Relatório de Fiscalização

RELATÓRIO DE FISCALIZAÇÃO TÉCNICA DOS SISTEMAS DE ÁGUA E ESGOTO DO MUNICÍPIO DE ORLÂNDIA

PRESTADOR: SANEAMENTO DE ORLÂNDIA SPE S/A (SANOR)

Verificação de Não Conformidades

Foto 10 - EEAT ao lado, com calhas na drenagem da gaxeta. A Sanor informou que adotará a mesma solução para a EEAB.

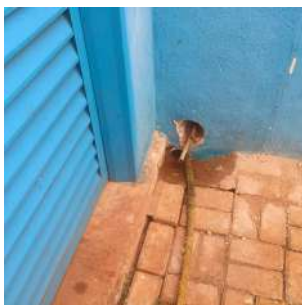
[EEA4.7] Drenagem inadequada de água de lubrificação de gaxetas

Uma das bombas está com a drenagem adequada, mas a outra não. Adequar a drenagem do local.

Foto 1 - Tampa aberta para abastecimento com mangueira de caminhão pipa.

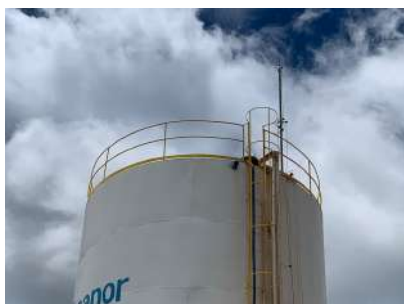
Fechar a tampa de inspeção que se encontra parcialmente aberta.
